con la presente si inviano le Osservazioni contro il Progetto di un impianto eolico codice procedura ID_VIP/ID_MATTIM: 1269 denominato "Pitigliano" ubicato nei comuni di Pitigliano (GR) e Sorano (GR) costituito da 20 (venti) aerogeneratori di potenza nominale 7,0 MW per un totale di 140,0 MW con relative opere connesse ed infrastrutture indispensabili.

“Progetto di un impianto eolico denominato “Pitigliano” ubicato nei comuni di Pitigliano (GR) e Sorano (GR) costituito da 20 (venti) aerogeneratori di potenza nominale 7,0 MW per un totale di 140,0 MW con relative opere connesse ed infrastrutture indispensabili”

TESTO DELLE OSSERVAZIONI

Immagine 1. Vincoli ex art. 136 del CBC dal PIT della Regione Toscana e zona approssimativa dove è progettato l'impianto industriale.

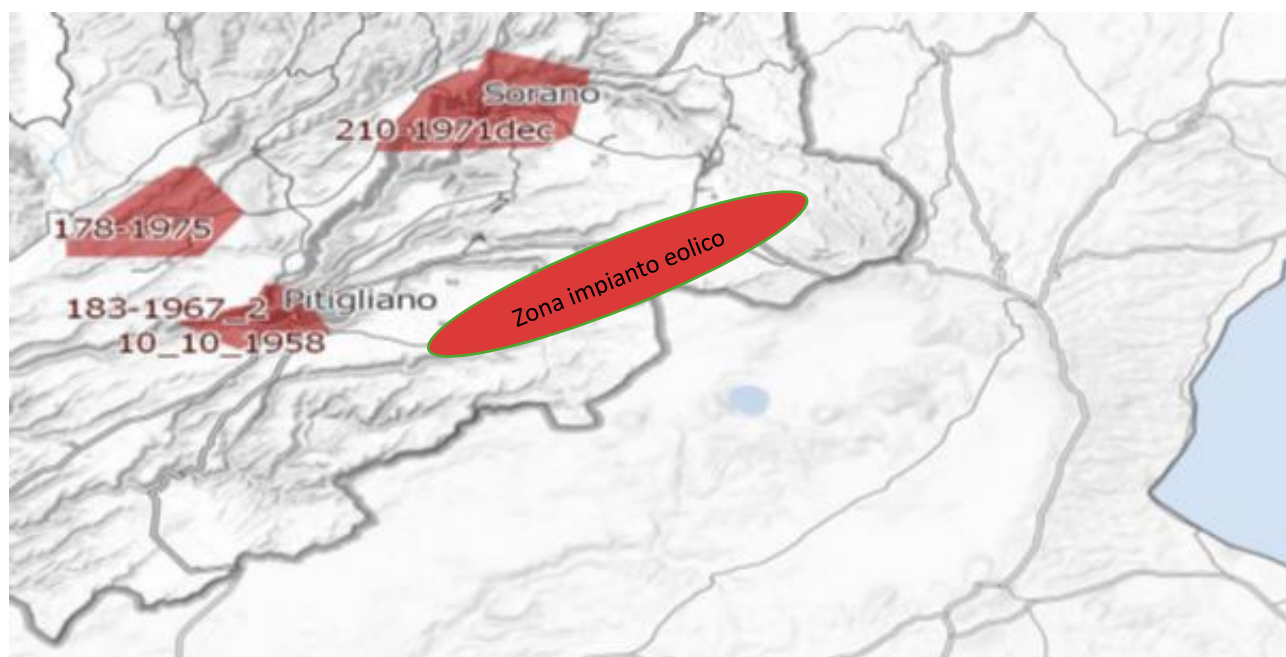
Inoltre, come sostiene la Proponente parte dell'impianto si verrebbe a trovare a 3,5 km dal centro abitato di Sorano. Infatti, tre degli aerogeneratori WTG 08, 09, 10 sono addirittura all'interno delle fasce di rispetto dei 3 km del suo vincolo paesaggistico di notevole interesse pubblico ex art 136 del CBC. Si evidenzia che così si crea

un'ulteriore incompatibilità con la tutela del Paesaggio.

Immagine 3. Cumulo di una parte di impianti eolici, fotovoltaici e geotermici industriali in progettazione ed esistenti intorno all’eolico industriale “Pitigliano”.

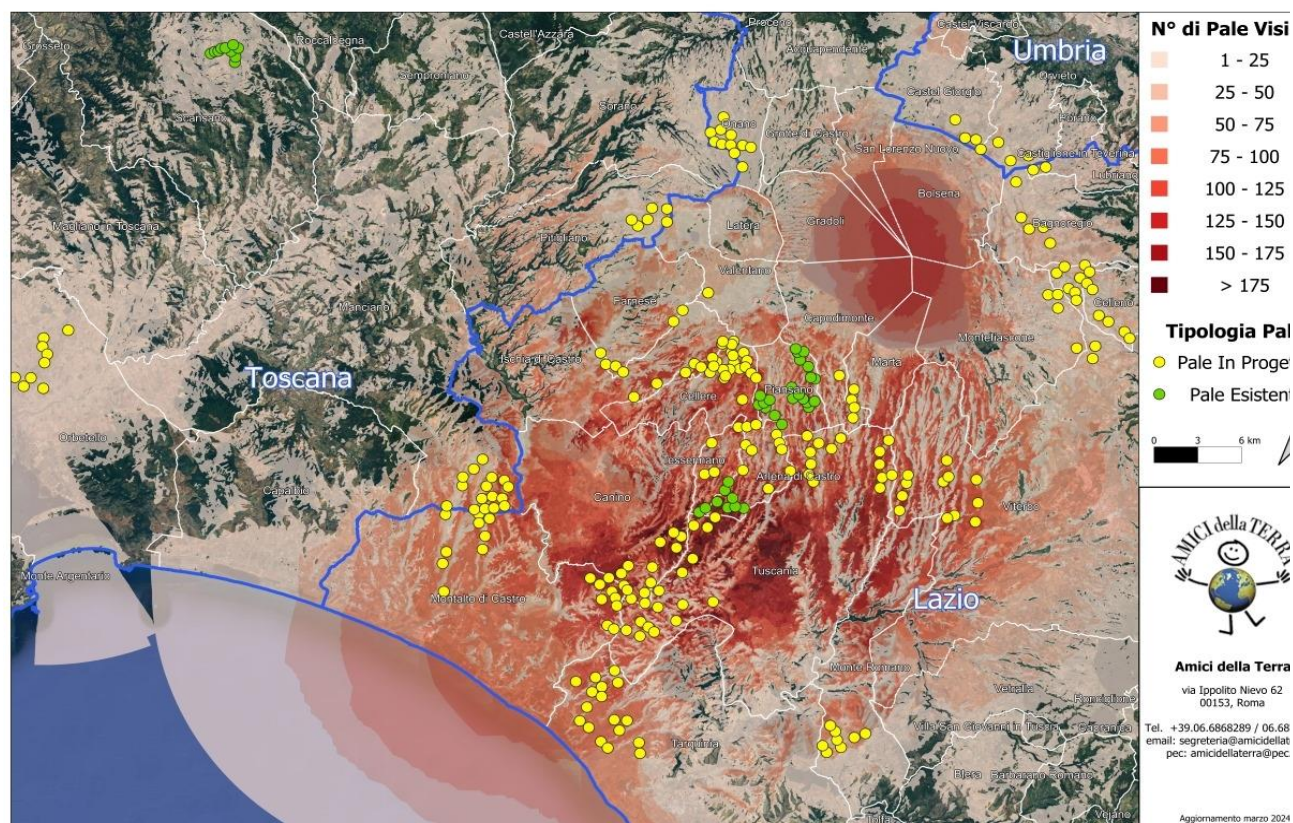
Beni Culturali “*Ambito paesaggistico, geologico e geomorfologico dell’orlo della caldera di Latera ...*” Non vengono nemmeno citati gli impianti eolici in progetto al MASE, il “Rempillo” (6 aerogeneratori) e un altro in verifica amministrativa di 14 aerogeneratori e 72, 6 MW. Ad oggi nei territori di Pitigliano, Sorano e in quello limitrofo potenzialmente potrebbero essere insediati 40 aerogeneratori alti 200 metri e larghi 170. Ma la proponente non cita neanche altri impianti che creerebbero il cumulo e quindi maggiore impatto. Infatti, sul territorio della “Città del Tufo” (Sorano e Pitigliano) impatterebbero anche l’impianto eolico “Montarzo” di Onano con 13 aerogeneratori con le dimensioni ricordate, l’altro eolico industriale nel territorio di Valentano con sette aerogeneratori (stesse dimensioni), gli impianti di Farnese con un minieolico di 3 Torri alte 60 metri già installate in località Poggio del Crognolo e l’impianto eolico industriale “Vallerosa” (7 aerogeneratori alti 200 metri e larghi 158 metri) in procedura VIA presso la Regione Lazio. Inoltre, altri impianti del minieolico già presenti a Valentano, Cellere e Piansano e due progetti eolici industriali con le stesse dimensioni (200 m x 170 m) nel Comune di Ischia di Castro. La valutazione del cumulo non prende neanche in considerazione gli impianti industriali di fotovoltaico e agrivoltaico in progetto a Farnese, Valentano, Ischia di Castro, Cellere. L’impianto geotermico in procedura Via al MASE, progettato nella Caldera di Latera. Quindi è stata effettuata una valutazione del potenziale impatto cumulativo non veritiera a dispetto di quanto affermato dalla proponente che sostiene di aver preso in considerazione uno spazio di 10 km intorno al suo impianto per gli impatti che si creerebbero.

IMMAGINE n. 2 Impianto eolico industriale “Pitigliano” e distanze aerogeneratori dai Vincoli della Conca del Lago di Mezzano...

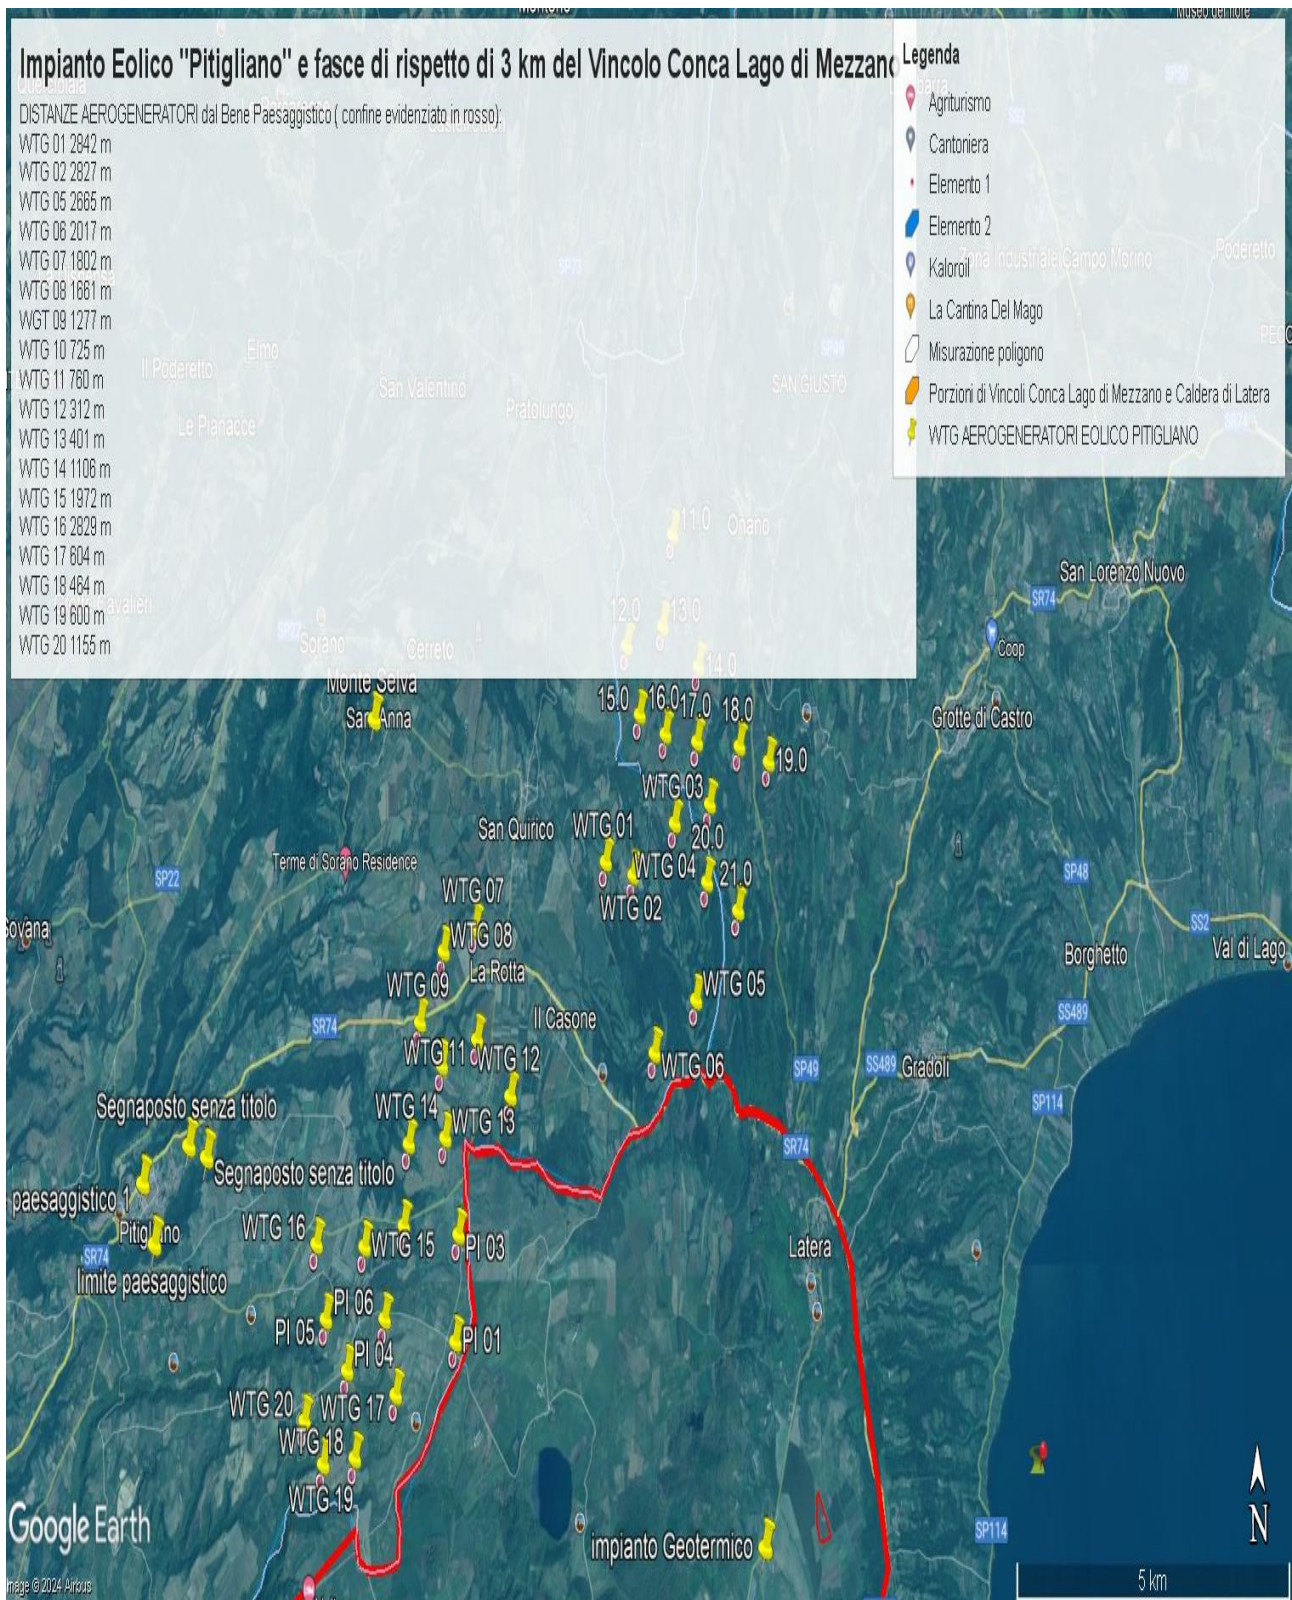
Come è illustrato nell'immagine si ribadisce che l'impianto industriale "Pitigliano" ricade completamente all'interno delle fasce di rispetto dei due vincoli di notevole

interesse pubblico e lambisce quelle di un terzo vincolo e quindi come affermato dal Consiglio di Stato nelle sentenze citate, l'impianto è insediato in area non idonea ai sensi dell'art. 20 comma 8 lettera c quater del D.Lgs. n. 199/2021 e ss.mm.ii al contrario di quanto sostiene la proponente.

IMMAGINE n. 3 Impianto eolico industriale "Pitigliano" e distanze aerogeneratori dai Vincolo "Orlo della Caldera di Latera.

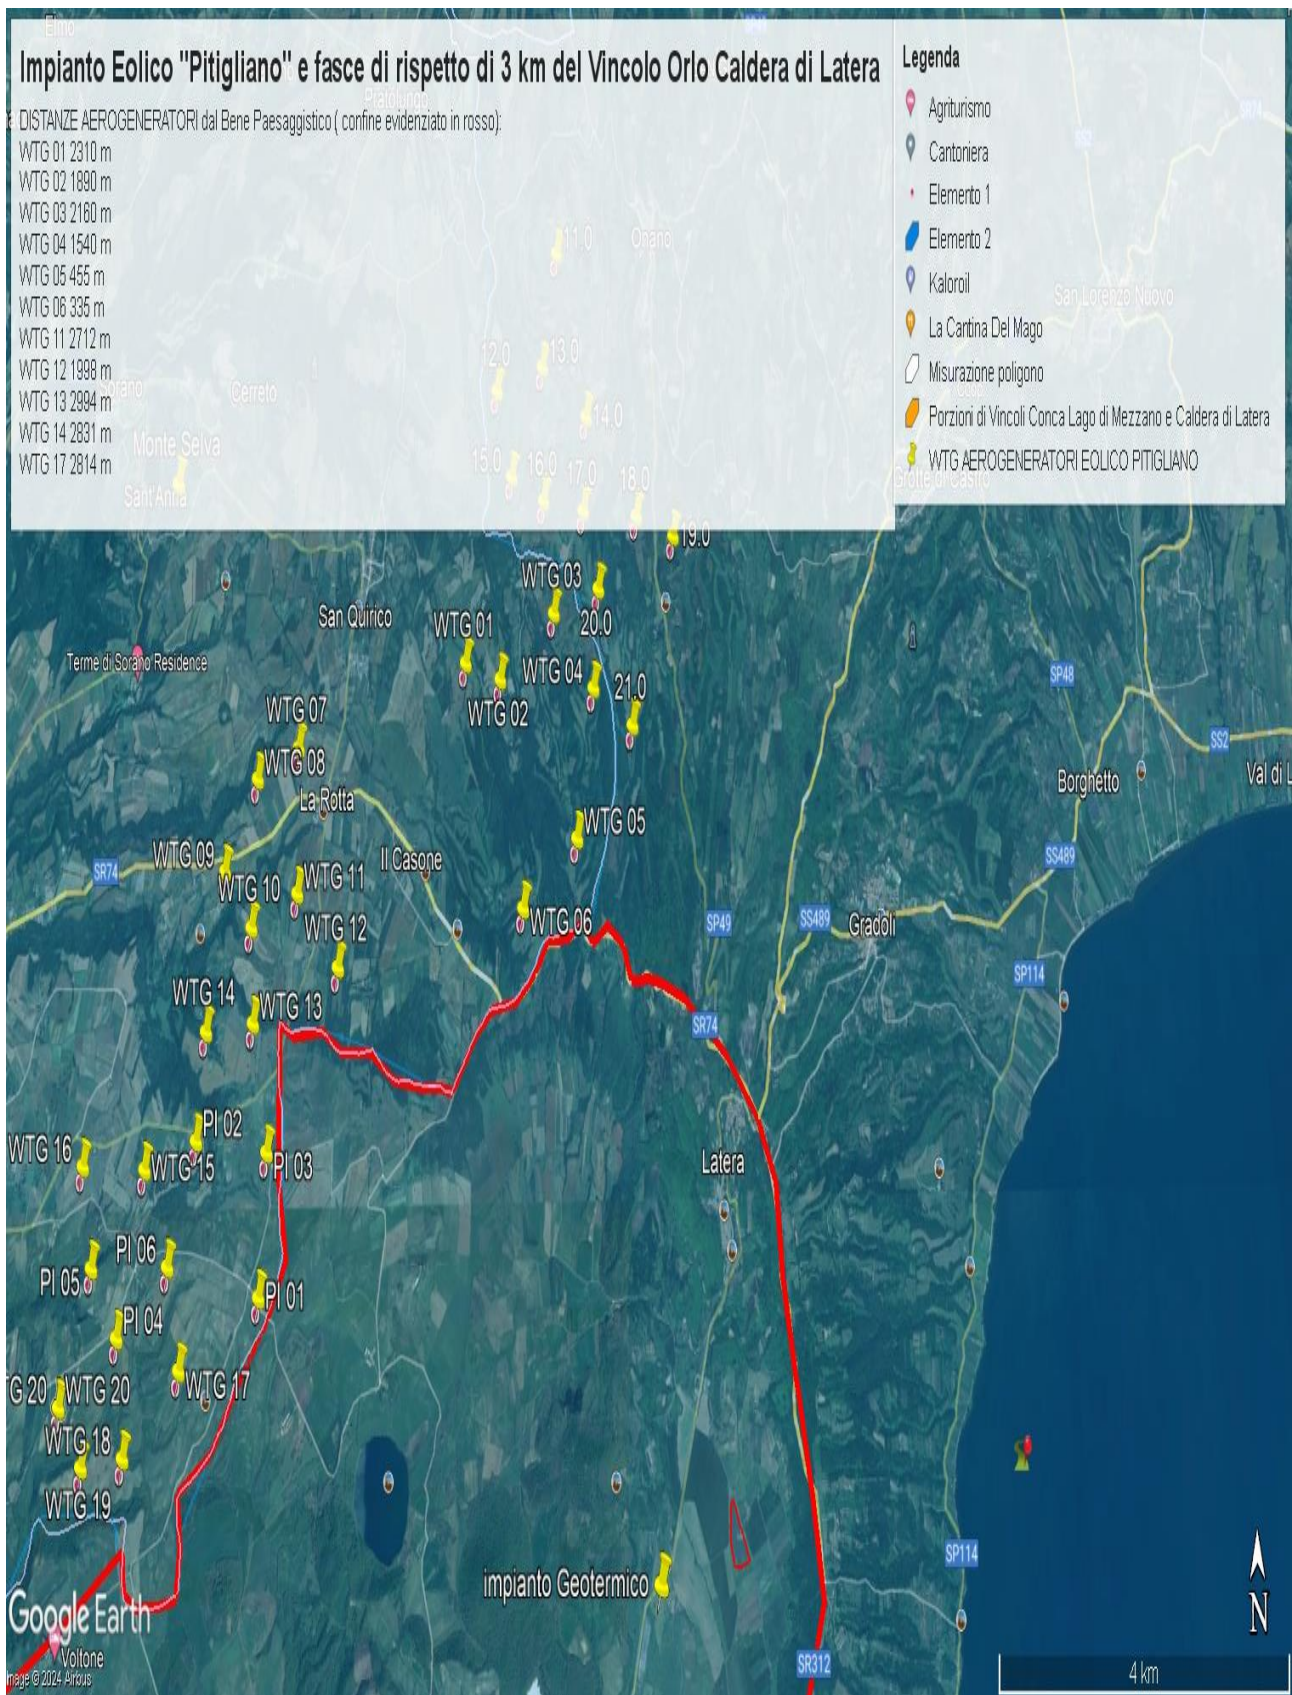
Concludendo, si evidenzia ancora che la proponente non effettuando la procedura prevista dalla Parte III delle Linee Guida nazionali ha ignorato un vincolo paesaggistico di notevole interesse pubblico istituito con un provvedimento del Segretariato regionale del Ministero della Cultura per il Lazio che ha emanato il Decreto di dichiarazione di notevole interesse pubblico n. 22 del 15.02.2024 ai sensi e per gli effetti dell'art. 136, co. 1, lett. c) e d) del decreto legislativo 22 gennaio 2004, n. 42, "Ambito paesaggistico, geologico e geomorfologico dell'orlo della caldera di

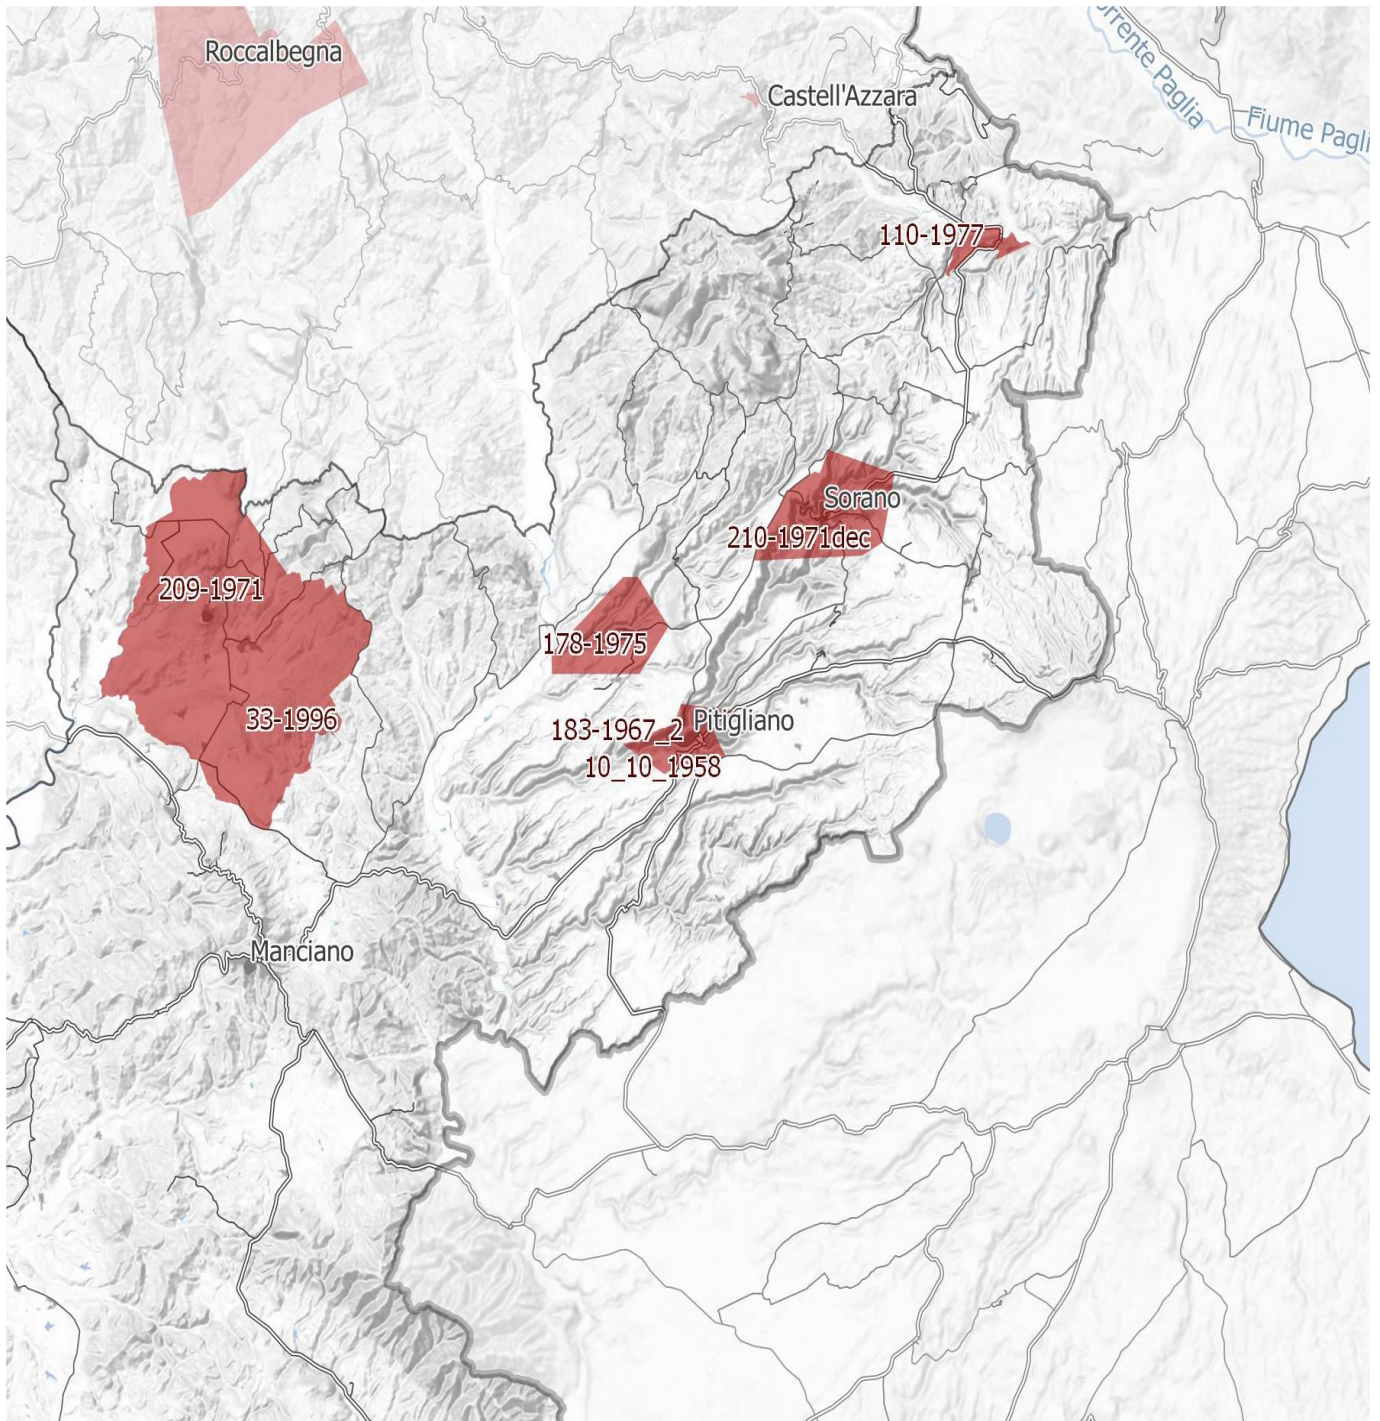
IMMAGINE n. 4 Si evidenzia che i tre aerogeneratori WTG 07, WTG 08 e WTG 09 impattano con il vincolo paesaggistico di notevole interesse pubblico del Centro Storico di Sorano. Il WTG 07 si troverebbe a 2828 m, WTG 08 2504 e WTG 09 2990. Il cavidotto dell'impianto invece impatta in buona parte del Vincolo paesaggistico ex art. 136 del CBC del Centro Storico di Pitigliano.
